LuK INFORMAZIONE TECNICA

Tenuta modificata del manicotto guida

Costruttore: VW-Gruppe

Scatola del cambio: MQ 250

Figura 1: manicotto guida 414 002410 con anello di tenuta separato

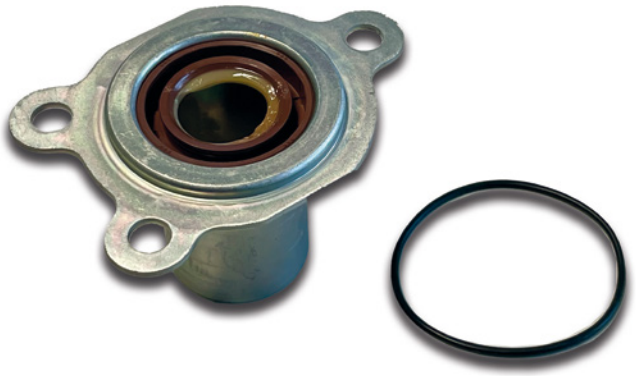
La tenuta del manicotto guida del cuscinetto reggispinta del cambio MQ 250 del Gruppo VW è stata rivista.
In precedenza, il manicotto guida veniva fornito con un anello di tenuta applicato in modo permanente. Questa versione è fuori produzione. Verrà sostituita da una nuova variante.

Nella nuova versione (figura 1), l'anello di tenuta non è più integrato al manicotto. Esso deve essere installato sul lato della scatola del cambio sede del manicotto guida prima dell'installazione. Non è consentito utilizzare sigillanti aggiuntivi.
